Aviso de cambio para el silenciador serie EN

El 21 de mayo de 2026

Contenido del cambio

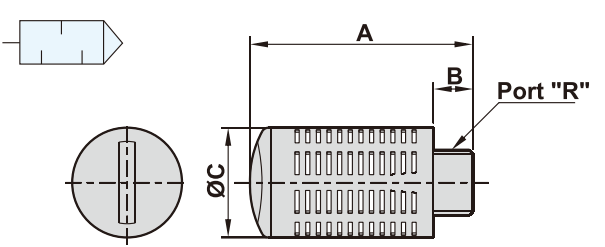
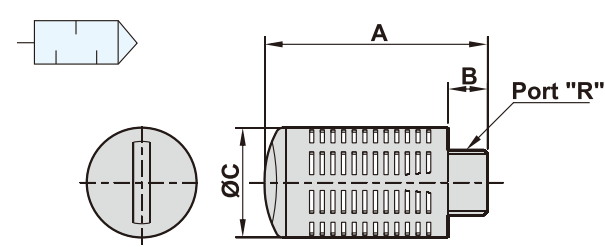
1. Número de modelo: Serie EN silenciador.
2. Motivo del cambio: Incrementa el modelo nuevo EN-01M, y cambia los tamaños de modelo existente.
3. La fecha de implementación: El cambio no afecta la funcionamiento de producto, los productos existentes en stock se siguen vendiendo hasta agotarlos.
4. Otro: Si tiene más preguntas sobre el cambio, por favor contacte el representante de ventas.

Model	R	A	B	C	Model	R	A	B	C
EN-01	PT 1/8"	33	6	16	EN-01M	PT 1/8"	33	6	12
EN-02	PT 1/4"	42.2	8	20	EN-01	PT 1/8"	33	6	16
EN-03	PT 3/8"	56.8	10	24	EN-02	PT 1/4"	43	8	19
EN-04	PT 1/2"	56.8	10	24	EN-03	PT 3/8"	57	10	24
EN-06	PT 3/4"	85	14	34	EN-04	PT 1/2"	57	10	24
EN-08	PT 1"	100	19	41	EN-06	PT 3/4"	114	18	48.5
					EN-08	PT 1"	114	18	48.5
